IMPIANTO DI DIGESTIONE ANAEROBICA PER IL TRATTAMENTO DELLA
FRAZIONE ORGANICA DEI RIFIUTI URBANI NEL COMUNE DI TERAMO

NOTA DI RISPOSTA

ALLE CONTRODEDUZIONI INVIATE DALLA SOCIETA' PROPONENTE
E ALLA "CONFERMA ALLE CONTRODEDUZIONI"
INVIATE DAL COMUNE DI TERAMO
DATATE 11/07/2024

c) Sentenza del Consiglio di Stato

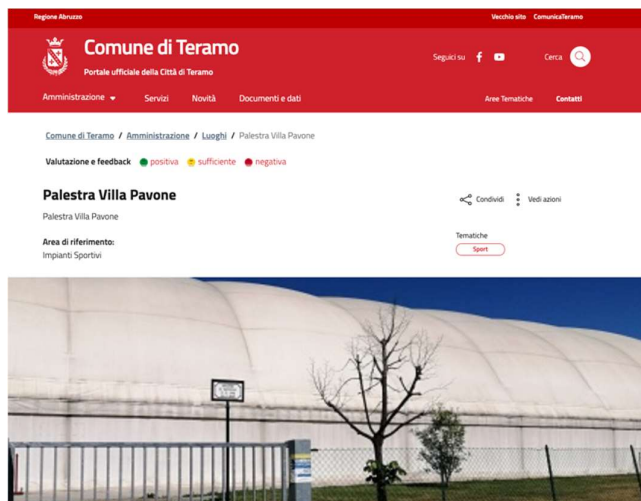
Seppur inconferente, ove si volesse prendere in considerazione la sentenza del CdS citata dalla Società proponente nelle controdeduzioni per sostenere che il Centro Abitato debba essere

individuato “avendo riguardo alla situazione di fatto [...] caso per caso”, è evidente di come l’insediamento residenziale del quartiere Villa Pavone sia, in base alla situazione “di fatto”, un vero e proprio centro abitato. Lo stato di fatto, come dimostrato nei precedenti capoversi, **chiarisce inequivocabilmente la non conformità localizzativa dell’impianto proposto.**
